**Avis délibéré de la mission régionale d'autorité environnementale sur la transformation du site de la Croix de Bauzon en station 4 saisons, portée par le syndicat mixte de la Montagne Ardéchoise, sur les communes de Borne et de La Souche (07)**

**Avis n° 2024-ARA-AP-1701**

**Avis délibéré le 4 juin 2024**

Figure 2: Plan des activités estivales : source dossier

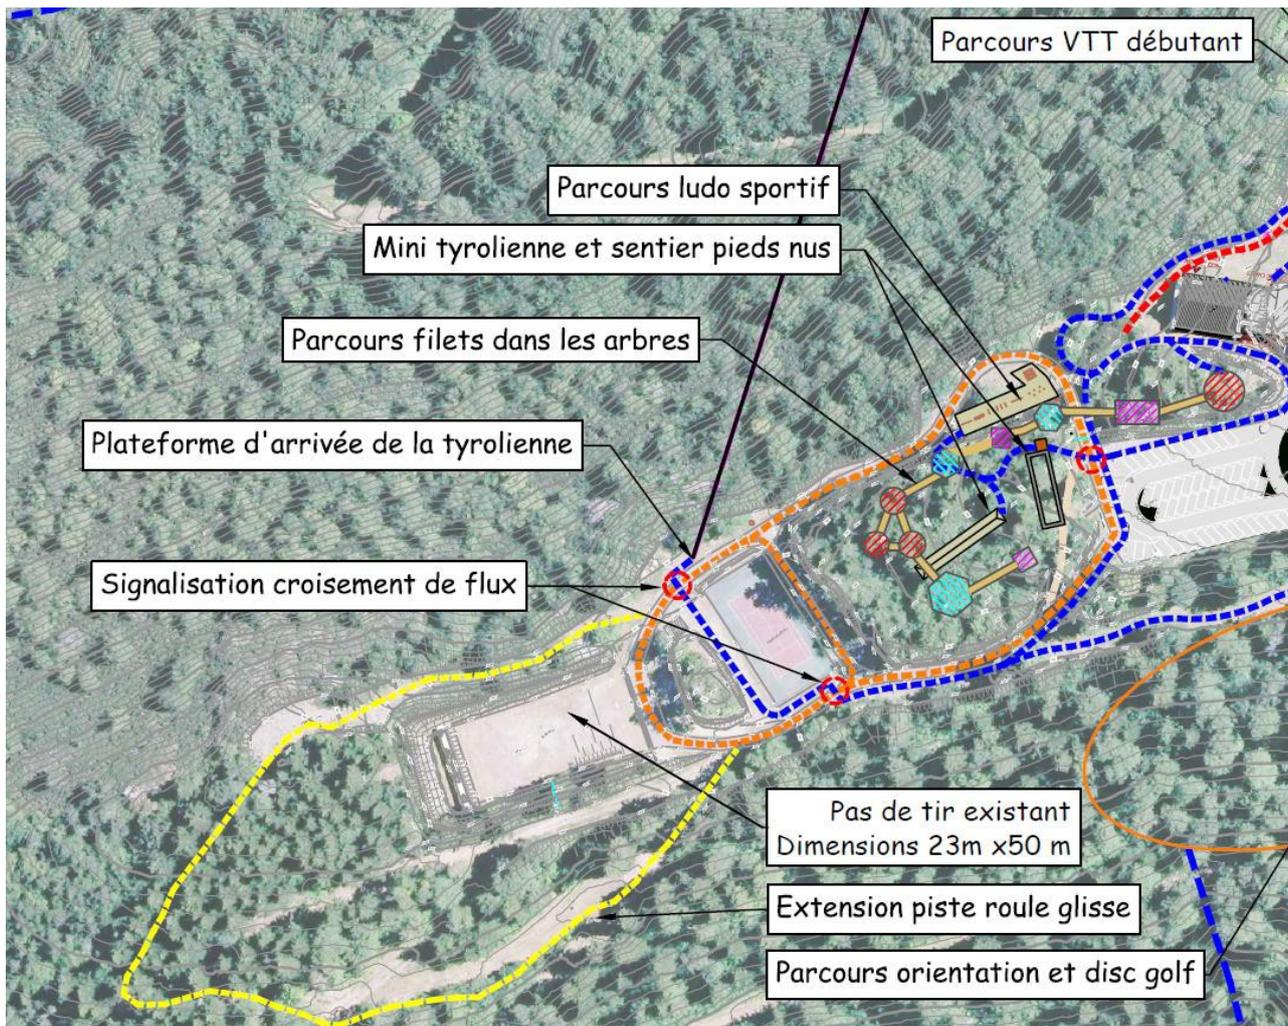
Plusieurs plans des aménagements sont présentés en annexe et nécessitent d'être intégrés à l'étude d'impact, sous forme d'un unique plan global des aménagements sur site par exemple.

- **confirmer l'abandon du télésiège et préciser si le projet de retenue collinaire est toujours d'actualité ;**
- **justifier explicitement le périmètre du projet au regard des objectifs affichés et de décrire précisément l'ensemble des opérations qui le constituent, prévues sur le site de La Croix de Bauzon, et le cas échéant de mettre en cohérence le périmètre de l'évaluation de ses incidences dans le cadre ainsi redéfini.**
- **de présenter une carte globale des aménagements à l'échelle de la station, pour la bonne compréhension du projet par le public.**
